Impianto per la produzione di energia elettrica da fonte eolica  
di potenza pari a 42 MW denominato "Marmilla"  
Comuni di Villanovaforru, Sardara, Sanluri e Furtei (SU)  
Variante in riduzione da 42 MW a 36 MW

**Controdeduzioni ai pareri e alle osservazioni**

ENGIE TREXENTA S.r.l.

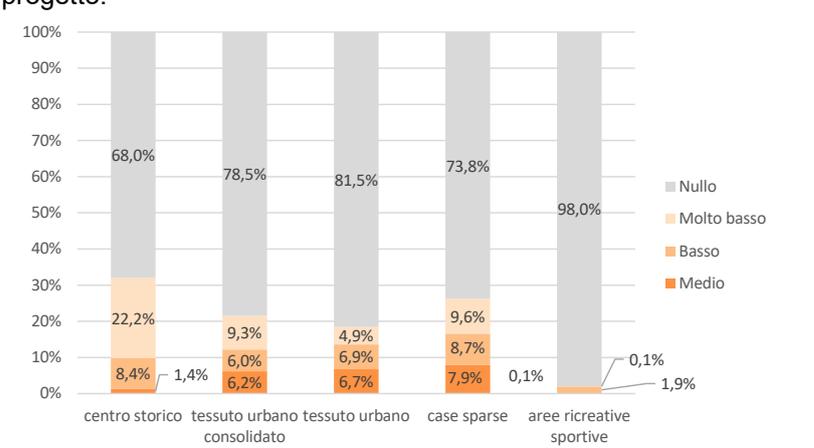
<b>PARERE COMUNE SANLURI</b>	<p><b>IMPATTI CUMULATIVI</b>  <i>[...] In particolare si evidenzia come l'aerogeneratore della Società Engie Trexenta S.r.l. denominato WTGO4 viene a sovrapporsi all'aerogeneratore della Società Asja Serra S.r.l..</i></p> <p><i>[...] Data la distribuzione dei suddetti impianti preme evidenziare come gli stessi, pur venendo rappresentati in distinti parchi eolici, vengano a trovarsi reciprocamente a distanze inferiore a quella minima prevista dalle linee guida, andando a concentrare un elevato numero di aerogeneratori in una ridotta porzione di territorio. [...]</i></p>
<b>RISPOSTA ENGIE</b>	<p>Come riportato nelle premesse del presente documento le Società proponenti i due progetti, ovvero Engie Trexenta (ID 9789) e Asja Serra (ID 9713), preso atto delle reciproche osservazioni, comunicavano al Ministero dell'ambiente e della sicurezza energetica, con nota a mezzo PEC del 28/07/2023, di aver concordato di rimodulare in riduzione entrambe le proposte progettuali procedendo all'eliminazione delle seguenti turbine:</p> <ul style="list-style-type: none"> <li>•progetto di Engie ID 9789: turbine WTG06 e WTG04;</li> <li>•progetto di Asja Serra ID 9713: turbine SR06 e SR09</li> </ul> <p>In virtù della nuova proposta di rimodulazione in riduzione dei reciproci layout e nello specifico dell'eliminazione della WTG04 si ritiene superata l'osservazione del Comune di Sanluri.</p>

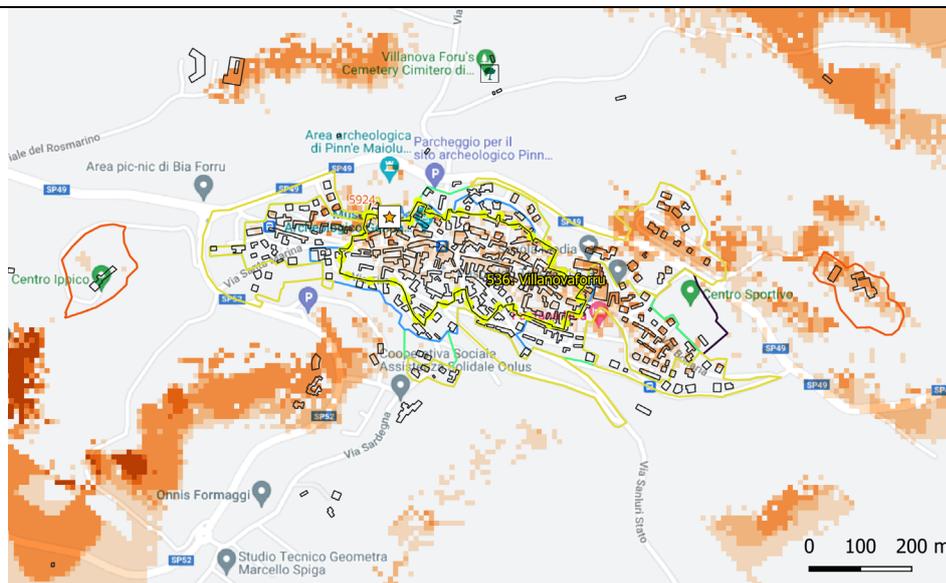
<p style="text-align: center;"><b>PARERE COMUNE SANLURI</b></p>	<p><b>IMPATTI CUMULATIVI</b>  <i>[...] Si segnala inoltre la presenza nella medesima porzione di territorio comunale, di un piccolo parco eolico già in esercizio costituito da n. 4 aerogeneratori, non considerati nella documentazione tecnica trasmessa dalla Società Engie Trexenta S.r.l. [...] È pertanto indubbio che le analisi progettuali, ed i relativi studi ambientali, non abbiano valutato gli effetti cumulativi di tutti gli impianti gravanti sulla medesima porzione di territorio, nelle sue componenti antropiche, ambientali e paesaggistiche, compromesse da un così elevato numero di aerogeneratori.</i></p>
<p style="text-align: center;"><b>RISPOSTA ENGIE</b></p>	<p>In relazione a quanto evidenziato dal Comune di Sanluri si precisa che nella porzione di territorio comunale, prossimo a quello in esame, sono in esercizio soltanto 4 singoli aerogeneratori <i>mini-eolici</i> (di altezza inferiore a 30 metri) che non rappresentano un parco eolico.</p> <p>Le linee guida ministeriali (<i>DM 52/2015 e dell'Allegato V alla Parte Seconda del D.Lgs. n. 152/2006</i>) sull'analisi del potenziale effetto cumulo evidenziano come l'analisi vada eseguita rispetto ad impianti sia esistenti che in fase di valutazione <b>tipologicamente analoghi</b> a quello in progetto al fine di avere un'adeguata valutazione delle potenziali interferenze sia sul sistema ambientale e naturalistico che paesaggistico. Gli impianti definiti come "<i>mini-eolico</i>" hanno caratteristiche tecniche e peculiarità visive diverse rispetto a quelle in progetto e, si ritiene, non debbano essere considerati analoghi a quelli del progetto in esame. Ciò non di meno, negli elaborati integrativi su citati, nella valutazione di effetti cumulativi sono stati inclusi, anche gli impianti di mini-eolico rintracciati entro i 10 km di buffer dall'area di impianto.</p> <p>Conseguentemente si rimanda all'analisi eseguita negli elaborati allegati:</p> <ul style="list-style-type: none"> <li>- EOMRMD-I_SIA11 - Analisi dell'Effetto Cumulo (Relazione)</li> <li>- EOMRMD-I_SIA11.1 - Analisi dell'Effetto Cumulo Visuale Scenario Stato Attuale</li> <li>- EOMRMD-I_SIA11.2 - Analisi dell'Effetto Cumulo Visuale Scenario Stato Futuro</li> <li>- EOMRMD-I_SIA11.3 - Analisi dell'Effetto Cumulo Avifauna in transito</li> </ul>
